**Asunto:** Justificación técnica de la necesidad de colocación de una losa de concreto como sustentación al sistema de vía en el tramo subterráneo de la Línea 12 del metro (Atlalilco – Mixcoac).

**Referencia:** Rehabilitación y Refuerzo de L12

#### NOTA INFORMATIVA

**Detalle de la propuesta de drenaje prevista en el proyecto original de la Línea 12. Solución Propuesta  
(Proyecto Original) tramo subterráneo.**

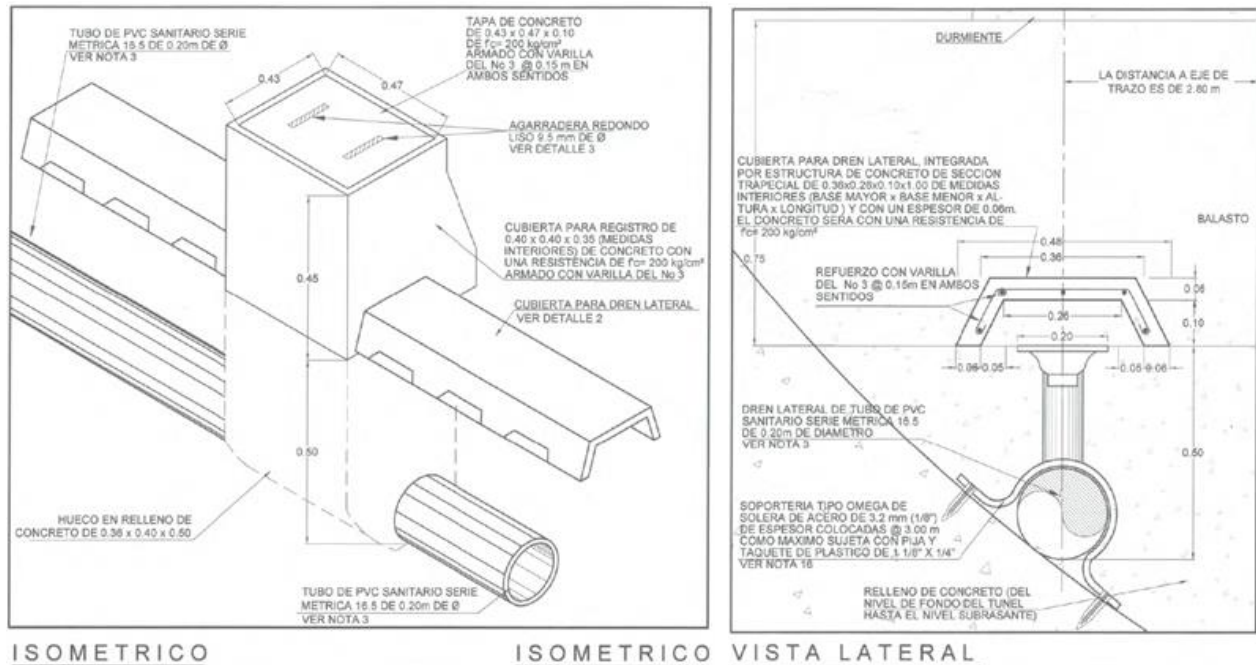
Posteriormente, en el *proyecto autorizado* por el organismo contratante y por el consorcio constructor del sistema de drenaje del túnel contempla la colocación de un sistema de drenaje lateral **inserto en una losa** con los diferentes accesorios tales como registros canaletas (tortugas) que permiten un drenaje eficiente del agua producto de las filtraciones a los diferentes cárcamos.

Sin embargo, no se colocó la losa de concreto, en su lugar se colocó una plataforma de sustentación a base de un relleno conformado por grava y arena documentado mediante el Boletín de Obra PMDF-11-EST-6120000-III-0117-50757-B-00. En este Boletín se describe explícitamente las características de dicho relleno, cual debería contar con una compactación al 95% y un máximo de finos del 5%.

**Localización de espesores de relleno grava-arena y características de drenaje actual.**

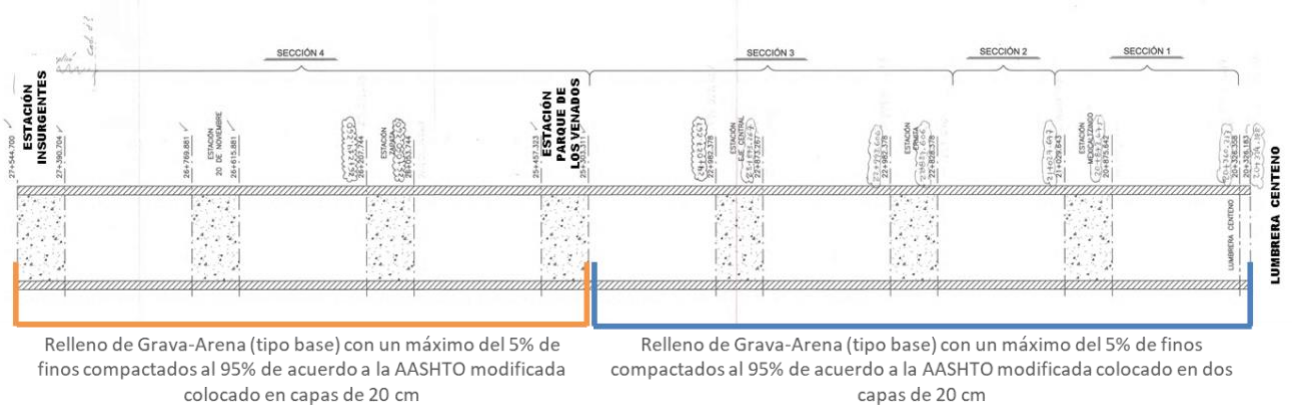
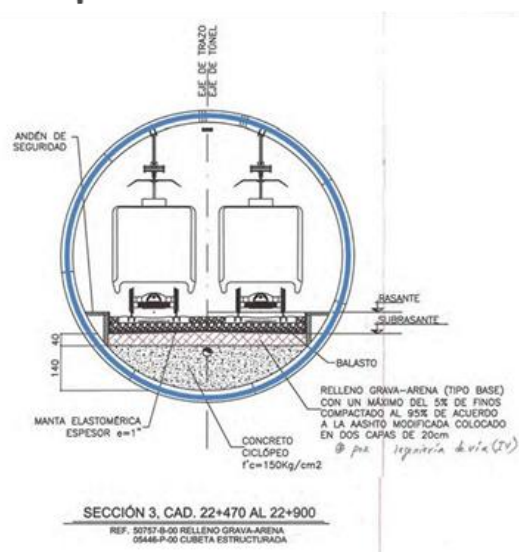
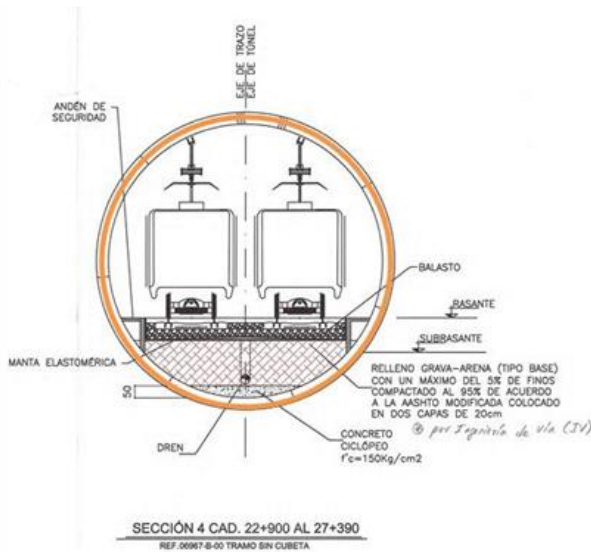
Adicionalmente, también se realizó modificación al proyecto del sistema de drenaje concebido en el proyecto original, el cual de acuerdo con los planos *As-Built* se resolvió con una línea de tubería a base de PVC perforado que recolecta el agua producto de filtraciones hacia registros equipados con una bomba que traspalea el agua hacia los cárcamos, con esta solución no se resolvió el problema de drenaje ya que el agua no drena eficientemente y se queda estancada en la terracería.

Dentro de los *criterios de diseño de un sistema de terracería* para las vialidades el grado de compactación se determina a través del porcentaje de humedad contenido en la terracería y en el caso de la Línea 12 la terracería colocada se encuentra saturada e incluso se puede decir que inundada, lo que ha repercutido en la inestabilidad de la vía. En las evidencias fotográficas se observa las condiciones encontradas en la terracería a treves de calas.

**Estado actual del sistema de drenaje del tramo subterráneo de la Línea 12.**

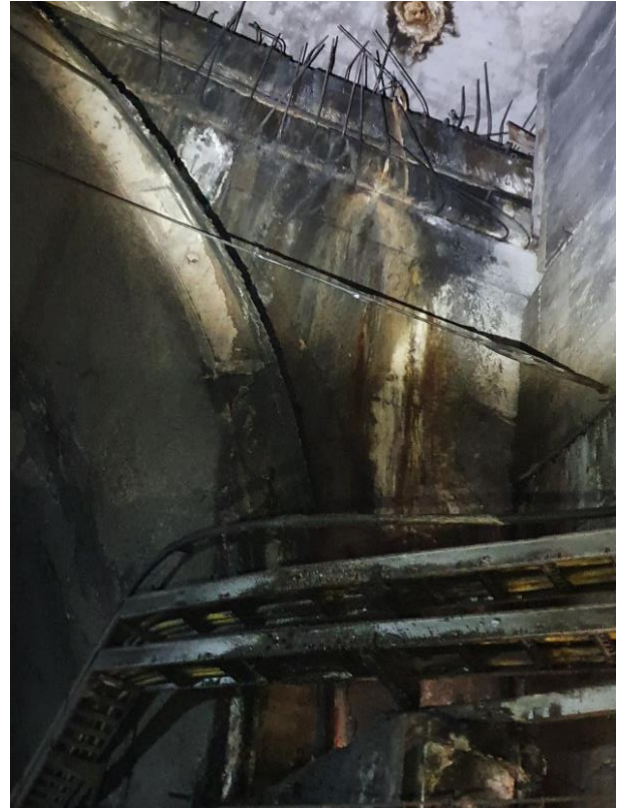
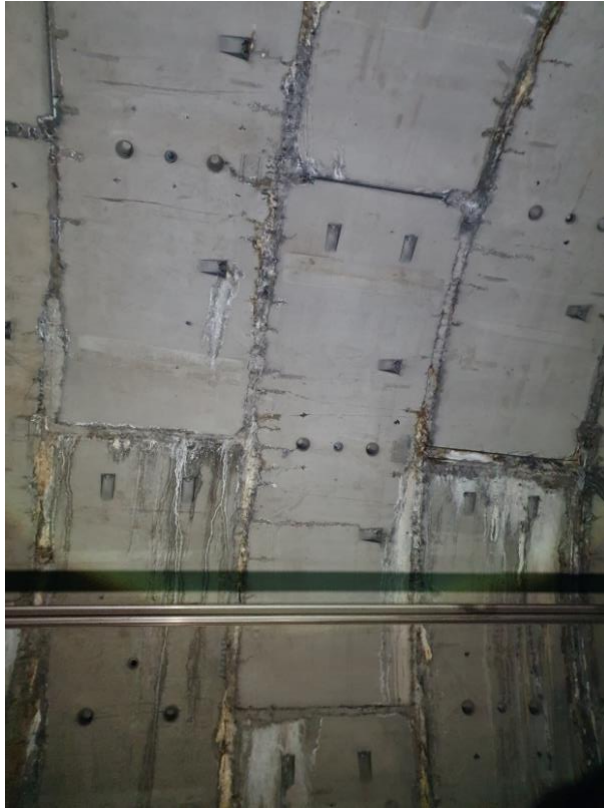
- 1) Características insuficientes del sistema de drenaje.
- 2) Presencia de filtraciones en la estructura del túnel, que contamina el balasto y degrada durmientes, rieles y fijaciones.
- 3) Corrosión en soportes de la catenaria rígida, soportes de charolas, soportes de la tubería y en la propia tubería de la red contra incendios.
- 4) Dificultad para conservar la geometría de la vía.
- 5) Calidad del balasto, degradación y contaminación del balasto actual.

**Comportamiento de la vía**

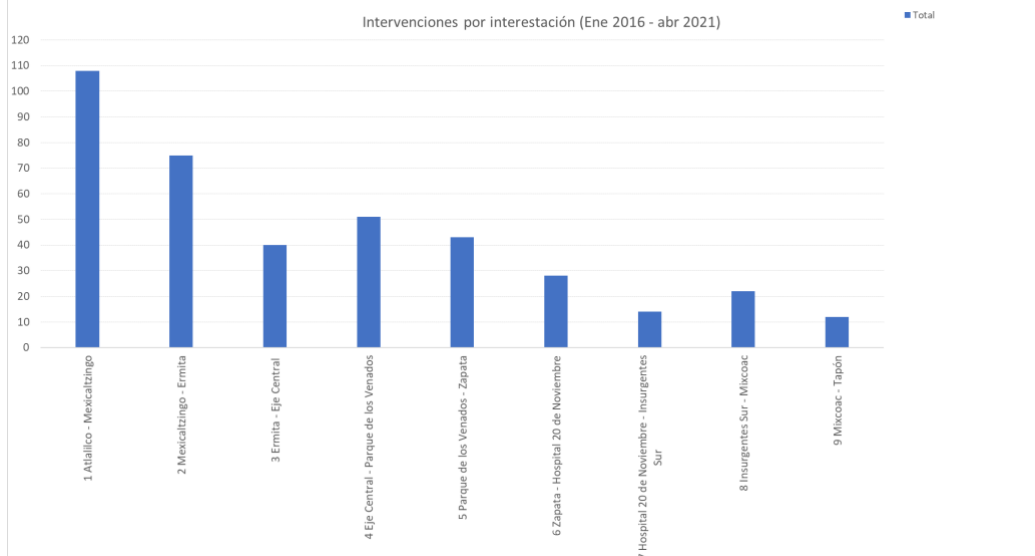
A lo largo del periodo de operación de la Línea 12 se han presentado problemas de estabilidad de la vía en el tramo subterráneo, derivando en un intenso mantenimiento para restituir sus parámetros geométricos y tener una operación de la Línea 12 eficiente y segura.
